# SAKSPAPIR

Saksnr	Utval	Type	Dato
037/19	Plan- og miljøutvalet	PS	27.03.2019
	Kommunestyret	PS

**Reguleringsplan Eikefet og Urdal - Steinbrot og deponi - Endring - 2.gongs handsaming - planID 1263-201107**

Utsnitt Kryss E39 – Urdalsvegen – Plankart 241.2019

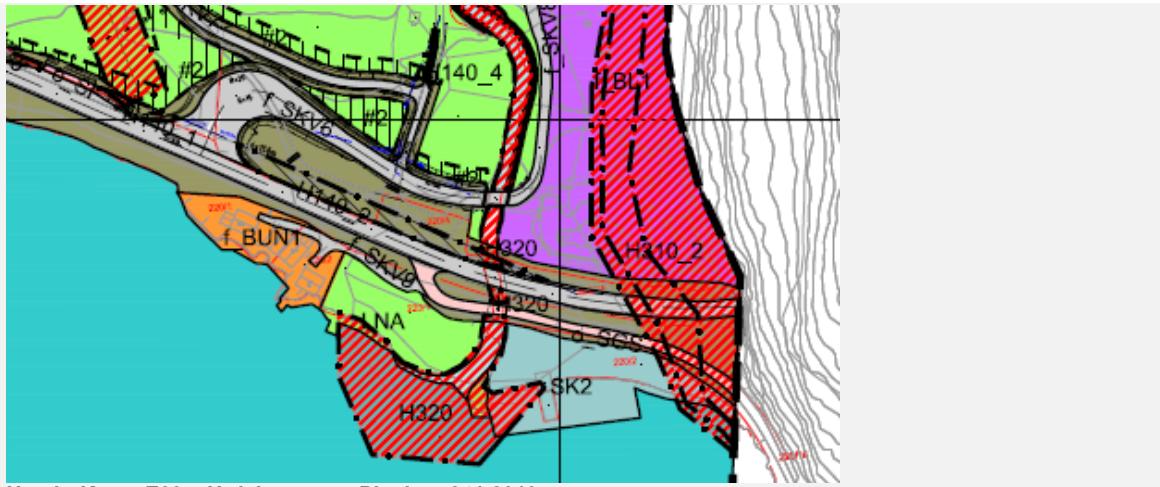
Anlegget baserer seg på at massane til deponiet skal kome på bil og på E39. Difor er fokus på å gjere ei naudsynt utbetring av avkjørsla frå E39 og inn på «Urdalsvegen» (f\_SKV6 og 8). Utforminga må vere slik at naudsynt trafikktryggleik knytt til avkjøring vert teken i vare. Nytt kryss og busslomme må vere opparbeidd før ein kan ta deponiet i bruk og ligg i krava om rekkjefølgje (førseagna § 1.6.3)

Når det gjeld sjølve «Urdalsvegen» (f\_SKV6 og 8) er det verken i gjeldande eller framlegg til endra plan skildra behov eller ønskje om utbetring eller omlegging av vegen frå tiltakshavar si sida. Det er innspel frå ein grunneigar som er for auka trafikkbelastning i

Det er nok usemje i vurderinga om kor stor belastning den auka aktiviteten vil gje for andre brukarar. I høve til rammene for dagens aktivitet synast aukinga ikkje å vere så vesentleg at det skal vere naudsynt å gjere utbetringar eller særeklit tilrettelegging på eller langs Urdalsvegen.

Ein er i utgangspunktet samd i vurderinga som ligg knytt til verknad av planframleggjett og i KU knytt til trafikktihøve.
